# PLACE DU CHATEAU

CODE ARRET : N°150

## FICHE D'ANALYSE ET DE SYNTHESE

AOUT 2012 \_ VENDÔME

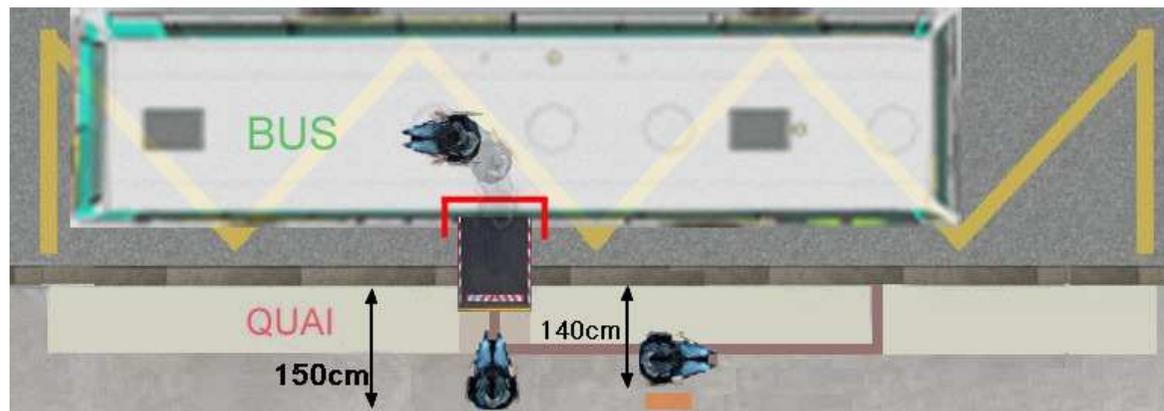
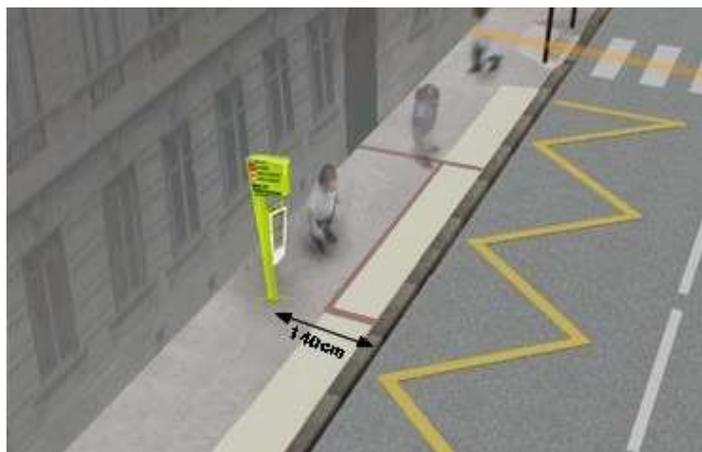
Diagnostic	Illustrations	Conforme/ Non-conforme : Préconisations
<b><u>Implantation de l'arrêt</u></b>	<ul style="list-style-type: none"> <li>• En alignement</li> </ul>		<p>CONFORME (les largeurs de trottoirs et du quai nécessiteront de déplacer l'arrêt de bus ou d'élargir le trottoir). Voir principe rapport de l'arrêt bus n°87 Place du château.</p>
<b><u>Quai</u></b> (signalisation, Bordure, Hauteur et Longueur de quai)	<ul style="list-style-type: none"> <li>• Bordure biseautée</li> <li>• Hauteur 7cm</li> <li>• Longueur 15M</li> <li>• Signalisation zébras</li> </ul>		<ul style="list-style-type: none"> <li>• Rehausser le quai à 17 cm et aménager une bordure type bus de la même hauteur</li> <li>• Il est nécessaire un quai de 12M, envisager le cas échéant de réduire la longueur du quai.</li> <li>• Prévoir la signalisation spécifique (voir schéma référentiel)</li> </ul>
<b><u>Traversée à proximité</u></b>	<ul style="list-style-type: none"> <li>• Implanter Après</li> <li>• Equipements non-conforme</li> </ul>		<p>MAUVAISE IMPLANTATION EQUIPEMENTS NON-CONFORME</p> <ul style="list-style-type: none"> <li>• Voir rapport de l'arrêt n°87.</li> <li>• Le déplacement de l'arrêt de bus pourrait permettre d'avoir cette même traversée, cette fois-ci en amont de l'arrêt.</li> </ul>

<p><b><u>Abri bus / Poteau</u></b></p>	<ul style="list-style-type: none"> <li>Absence poteau et/ou abri bus</li> </ul>		<p>NON-CONFORME</p> <ul style="list-style-type: none"> <li>Prévoir un poteau lors de la nouvelle implantation.</li> </ul>
<p><b><u>Revêtement</u></b></p>	<p>Le revêtement est conforme, cependant présence d'un dévers dans le cheminement</p>		<p>NON-CONFORME</p>
<p><b><u>Largeur de Circulation</u></b></p>	<p>Largeur du trottoir : 1M70 Le quai n'est pas identifié.</p>		<p>NON-CONFORME</p> <ul style="list-style-type: none"> <li>Il semble plus pertinent d'élargir le trottoir côté pair et de réaliser un aménagement pour élargir la voie sur l'emprise du parking.</li> <li>L'arrêt côté impair devra dans ce cas là, être décalé plus loin sur la rue après la traversée.</li> <li>Cet aménagement devra être soumis à plusieurs études complémentaires.</li> </ul>
<p><b><u>Obstacle dans le cheminement</u></b></p>	<p>RAS</p>		<p>RAS</p>
